**CCR-VIA -- COMITATO DI COORDINAMENTO REGIONALE PER LA
VALUTAZIONE D'IMPATTO AMBIENTALE**

Giudizio n° 3298 del 03/12/2020

Oggetto: Valutazione preliminare per modifica sostanziale AIA

**Curatela fallimentare Veco Smalteria Fonderia S.p.A.
Istanza di Autorizzazione allo scarico delle acque meteoriche su corpo idrico superficiale –
Martinsicuro (TE)**

Stato attuale – Stralcio Planimetria delle vasche di raccolta e dei flussi acque meteoriche

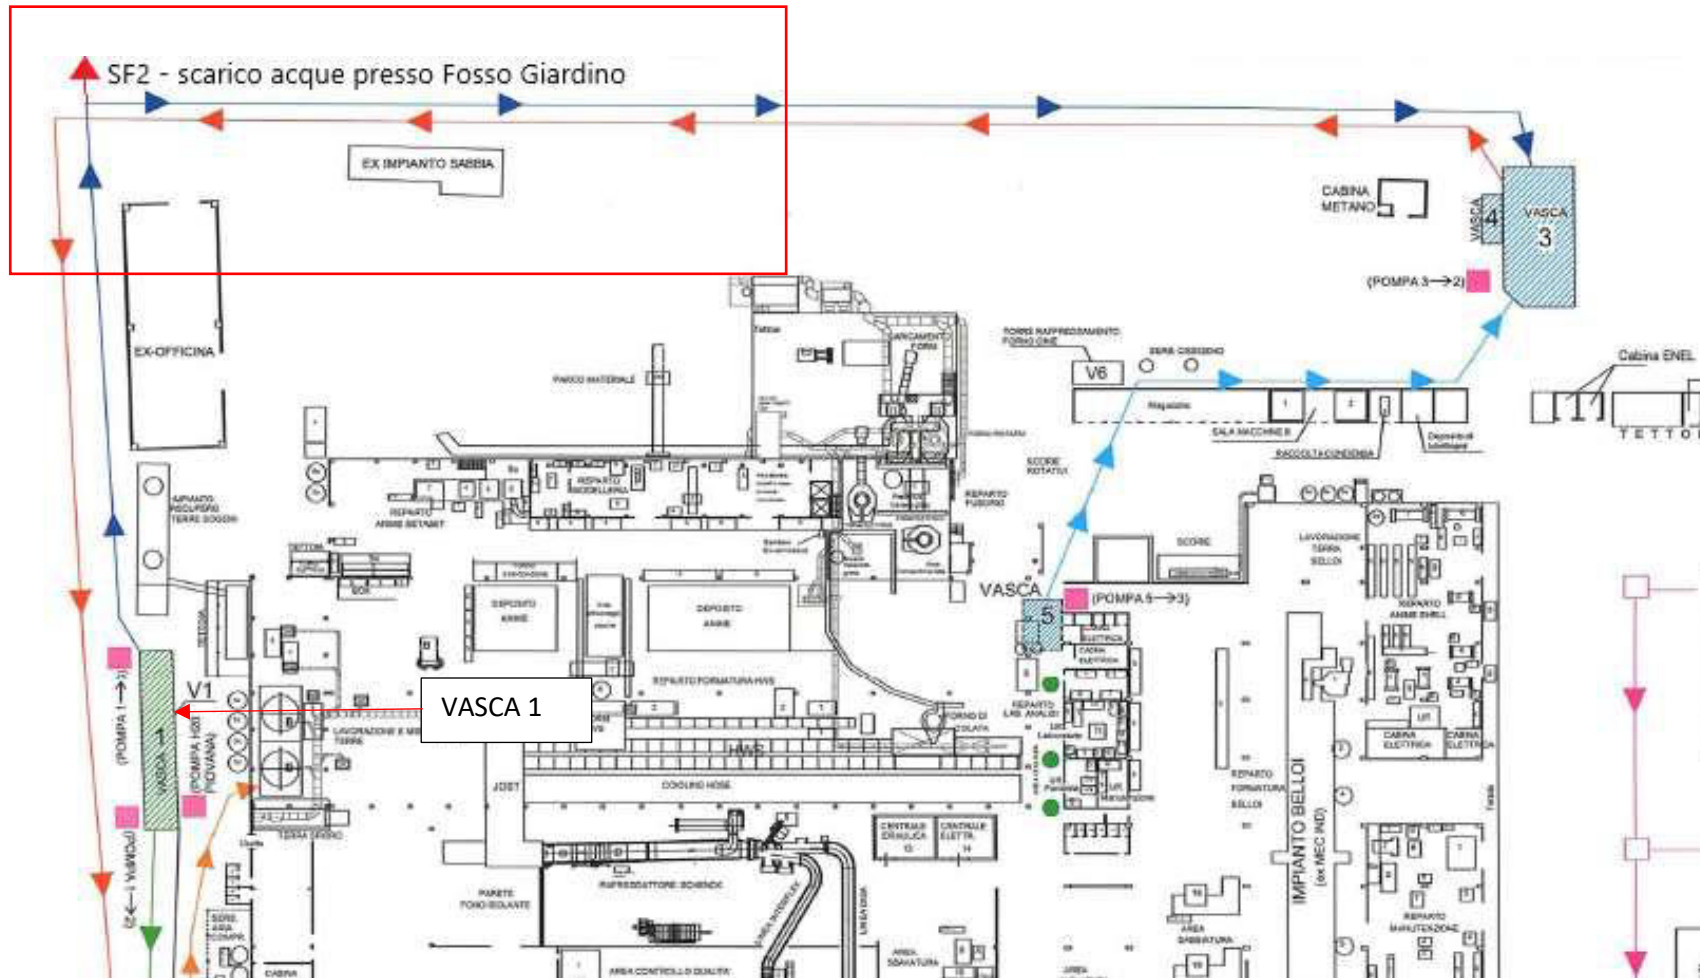
La soluzione individuata per ovviare al problema è quella di intercettare la tubazione interrata per il trasferimento delle acque dalla Vasca 1 alla vasche 3-4 e di creare un punto di immissione in fognatura a ridosso del capannone indicato in planimetria come “ex-officina” presso il confine sud dello stabilimento tramite l’installazione di una saracinesca idraulica. Il nuovo punto di scarico, denominato SF2 interesserà la sponda sinistra del canale denominato “Giardino”. Gli scarichi che fuoriusciranno dal SF2 percorreranno il canale per circa 522 metri lineari, per poi confluire presso il Mare Adriatico.

Operativamente si intende intercettare la tubatura di conduzione delle acque che dalla Vasca 1 confluisce le stesse presso le Vasche 3, 4 ed a ridosso dell’area denominata “ex officina” creare un innesto con apposita saracinesca in cui sarà possibile selezionare il percorso di confluenza delle acque. In tale modo le acque potranno essere inviate o come scarico idrico nel Fosso Giardino oppure vi sarà la possibilità di far confluire le acque nelle vasche 3-4, come attualmente prevede il processo produttivo. Tutto ciò al fine di non compromettere permanentemente il ciclo di riutilizzo delle acque, in vista di un potenziale acquirente/affittuario/gestore dello stabilimento che abbia intenzione di riavviare l’impianto.

- le acque meteoriche ed i relativi fanghi attualmente presenti nelle vasche vengano preliminarmente caratterizzate e smaltite ai sensi di Legge tramite ditta specializzata;
- le vasche siano oggetto di preliminare pulitura;
- vengano effettuate nel tempo, come dichiarato nella documentazione dal Curatore fallimentare, verifiche periodiche del corretto mantenimento dello stato qualitativo dei tetti e dei piazzali attraverso verifiche e pulizie periodiche;
- Lo scarico non dovrà essere mantenuto attivo qualora nel futuro l'attività industriale venga riattivata.
